Deckblatt B 2021
Wesentliche Änderungen der Objektplanung Verkehrsanlage gegenüber dem Deckblatt A 2014

Planfeststellung Neubau der K 53 n, Westumgehung Emsdetten	Deckblatt B 2021		
	Unterlage 7		
Bau km 200+000 bis 202+801,740 Achse 2 Bau-km 200+780 - 201+295	Blatt Nr. 6		
	bearbeitet	Mai 2021	Lütke Lanfer
	gezeichnet		
	geprüft	Mai 2021	Lütke Lanfer
Lageplan			
Maßstab 1:1.000			
Aufgestellt:	Kreis Steinfurt Dez. III / Straßenbauamt im Auftrag gez. R. Fehr		
Steinfurt, den 11. Mai 2021

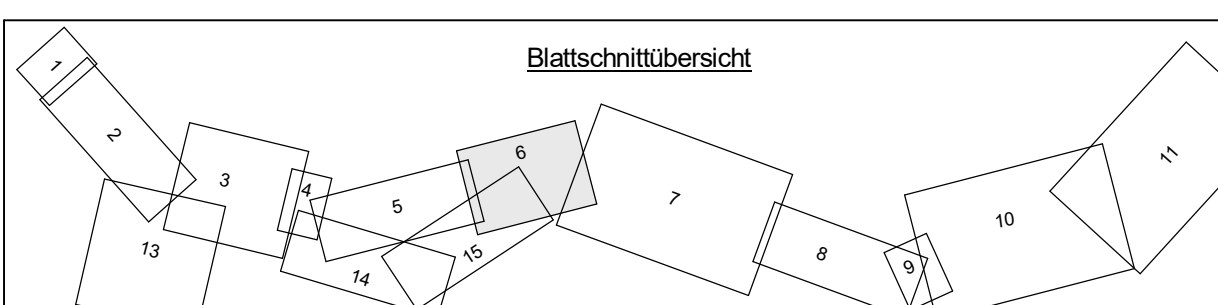
Abschnitt 2: L 590 bis L 592
 - Wilddurchlass: Das Bauwerk 9 wird als Querungshilfe auch für Fledermäuse optimiert. Die lichte Höhe wird durch Bodenabtrag von 3,00 m auf 3,50 erhöht. Im LBP werden Leitstrukturen für die insgesamt zu berücksichtigende Fauna zum Durchlass geplant.
